Prüfbericht

Planfeststellungsverfahren zur Stilllegung des Endlagers für radioaktive Abfälle Morsleben (ERAM) – Prüfkomplex: Schachtverschlussystem der Schächte Bartensleben und Marie

- Unterlagen P 182, P 177, G 183, Planungsstudie (Preuss & Wellmann) -

Datum: 12.03.2007

Bild 3.1: Versuchsaufbau Bohrschacht – Materialaufbau (Quelle (14): Forschungsvorhaben Salzdetfurth II)

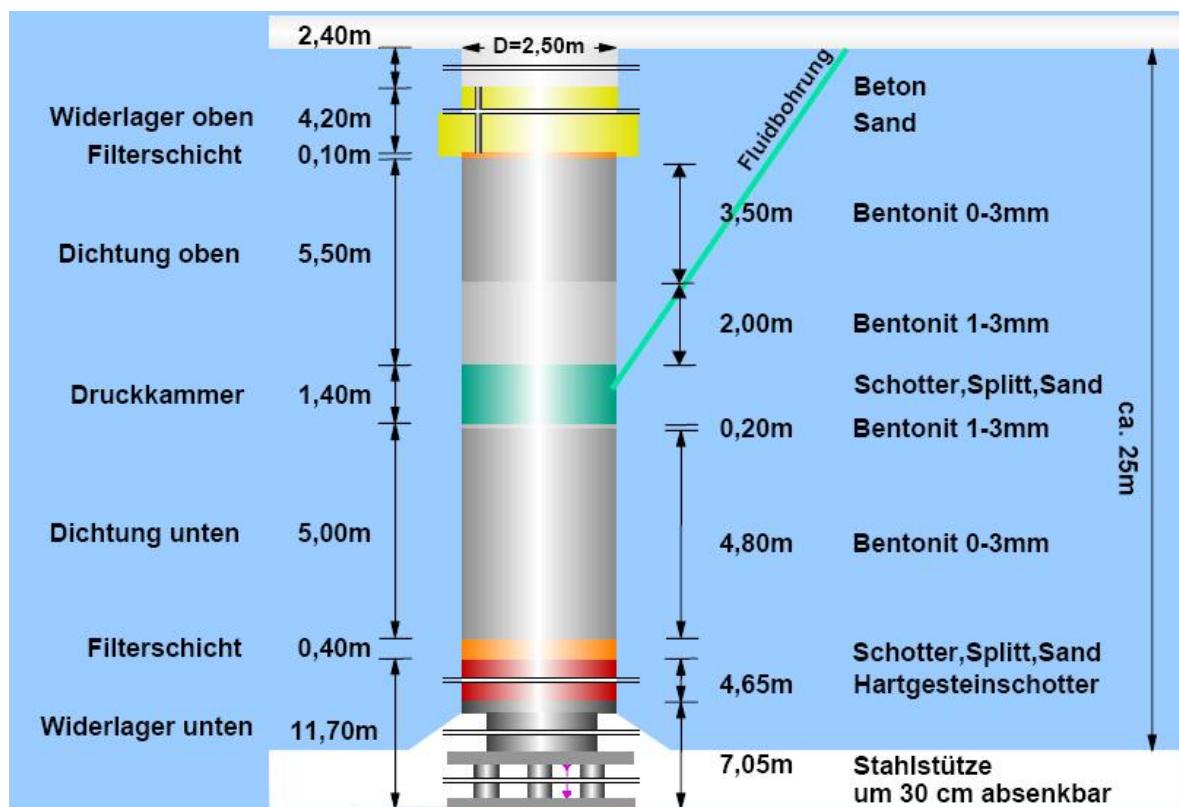
In der vorliegenden Konzeptplanung des AS sind anstelle von Schotter/Splitt bis Feinsand für die Filterschichten abgestufte Kiese, Sande und Feinsande vorgesehen. Diese Materialien weisen eine deutlich höhere Setzungsempfindlichkeit auf als die im Schacht Salzdetfurth II verwendeten gebrochenen Materialien. Der in-situ-Versuch im Schacht Salzdetfurth II kann daher für den Nachweis der Setzungsstabilität dieser Teilbereiche nicht herangezogen werden. Bereits durchgeführte Schachtverfüllungen haben die Setzungsproblematik einer geschichteten Verfüllsäule aus einem Mineralkorngemisch von Schotter und Kies/Sand, insbesondere bei Wasserzutritt, belegt. So kam es am Schacht Desdemona innerhalb von 7 Jahren zu Setzungen von über 7 m.

Die Setzungsstabilität der vorgesehenen Filterschichtmaterialien aus abgestuften Kiesen, Sanden und Feinsanden ist nachzuweisen bzw. die Unschädlichkeit der eintretenden Setzungen für die Dichtelemente. (Grundsätzlich auch im Rahmen der Entwurfsplanung bearbeitbar)
